Aan: Gemeente Ridderkerk
Van: Haskoning
Datum: 08 augustus 2025
Kopie: [Click to enter "CopyTo"](#)
Ons kenmerk: BI6058-RHD-DO-C1-ME-RM-14
Classificatie: Projectgerelateerd
Gecontroleerd door: Haskoning

Onderwerp: Voetgangersoversteek Goudenregenstraat

Figuur 1 Ontwerp voorrangspein conform CROW, ASVV

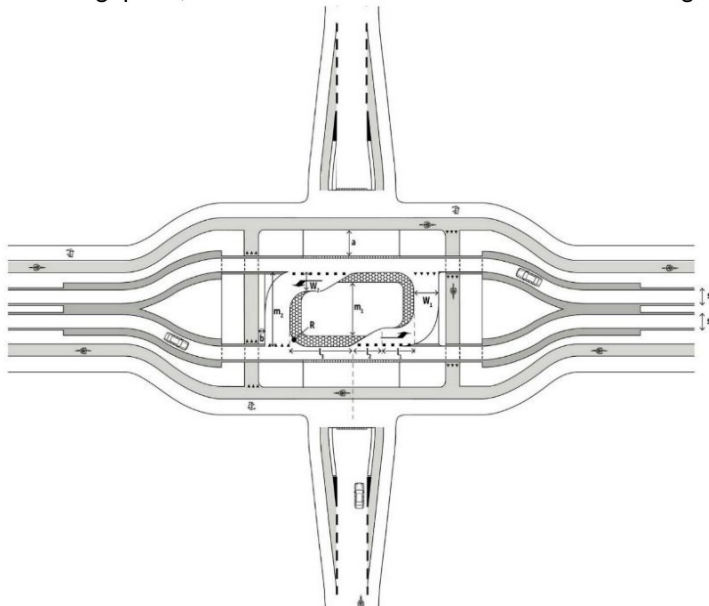
Het ASVV 2021 van het CROW geeft richtlijnen voor het ontwerp van een voorrangspein. In deze richtlijnen staat dat bij de aanwezigheid van voetgangers, kanalisatiestrepen moeten worden toegepast. Volgens de richtlijnen heeft een voorrangspein dus geen zebra markeringen en hebben voetgangers en fietsers geen voorrang. Het huidige ontwerp is gemaakt op basis van deze richtlijnen. In dit ontwerp is de oversteek wel veel korter dan in de huidige situatie, door de aanwezigheid van een brede middenberm kan elke rijstrook individueel overgestoken worden.

Een andere belangrijke richtlijn van het CROW stelt dat de voorrang voor fietsers en voetgangers altijd gelijk dient te zijn. Wanneer dit niet zo is, ontstaat een onduidelijke situatie voor de weggebruiker. Deze onduidelijke situatie kan leiden tot kop-staart ongevallen omdat de achteropkomende auto niet verwacht dat de voorgaande auto gaat stoppen. In het ontwerp ligt een fietsoversteek aan de oostzijde van het voorrangspein, dat in deze situatie dus ook in de voorrang moet komen.
